質疑回答書（第2回）

令和7年2月17日 羽曳野市作成

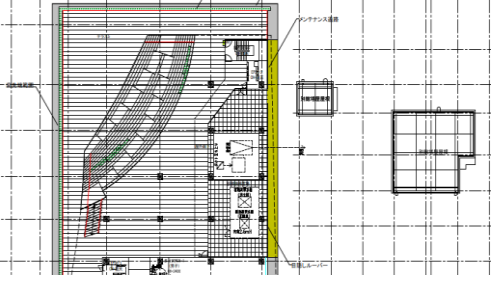
73	基本設計図 A-020	風除室、エントランスホール等の天井について、仕上表に鋼製下地、設備塗装の記載がありますが、詳細が不明です。鋼製下地の部材仕様、範囲、設備塗装の仕様を御指示下さい。	すべての天井内に現しになっている、ダクトや吊り材等金属製のものはSOP、コンクリート面等はEPで塗装するように見込んでください。
74	基本設計図 A-020 A-114	1階エントランスホールの床について、内部仕上表と矩計図に断熱材敷込の記載がありますが、下記を御指示下さい。 □断熱材敷込の仕様と厚さが不明です。御指示下さい。 □断熱材敷込の範囲が不明です。御指示下さい。 □断熱材敷込上部の押えコンクリートの厚さを御指示下さい。 □上記押えコンクリート内の溶接金網仕様を御指示下さい。	下部水槽系ピットの場合ピット天井部に断熱を見込んでください。その他詳細については追加指示資料01「矩計図」をご確認ください。
75	基本設計図 A-020 A-021	各WCの天井について、仕上表にGW敷き込みの記載がありますが、グラスウール仕様はt=50 32kg/m ³ と考えて宜しいでしょうか。御指示下さい。	よろしいです。
76	基本設計図 A-020 A-021	下記の部屋について、仕上表 備考に設備基礎の記載がありますが、サイズが不明です。御指示下さい。 ・オイルファン [※] 室 ・雨水ろ過室 ・消火ポンプ [※] 室 ・空調機械室	別途資料を提示します。（〔DB質疑76、157〕設備機器基礎リスト）
77	基本設計図 A-020	4階シャワー室について、仕上表 備考に下記の記載がありますが、仕様詳細が不明です。御指示下さい。 ・シャワーブース ・カテナール ・カーテン	それぞれDB事業者にて適切に設定するようにしてください。

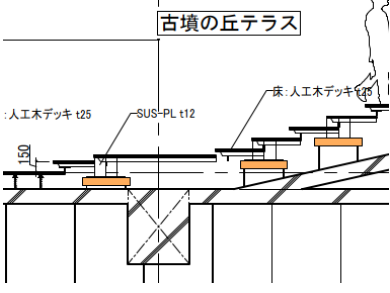
103	基本設計図 A-107	5階傍聴席について、平面図に階段、20-2の記載がありますが、下記が不明です。御指示下さい。 ・床下地は鋼製床組+合板と考えると宜しいでしょうか。 ・階段蹴込部の仕上が不明です。御指示下さい。 ・矩計図 下図赤枠内の取り付け部納まりが不明です。御指示下さい。 	・よろしいです。 ・床タイルカーペットと同様の仕上げとしてください。 ・引き出しが赤く囲まれた部分の框で止まるよう納めるようにしてください。
104	基本設計図 A-109	古墳の丘テラスの構造が分かりにくいので、もう少し詳細がわかる資料をご提示頂くことは可能でしょうか。（部分詳細図やBIMモデル）	現在お出ししている図面以上の情報が分かる図面やモデルはございません。
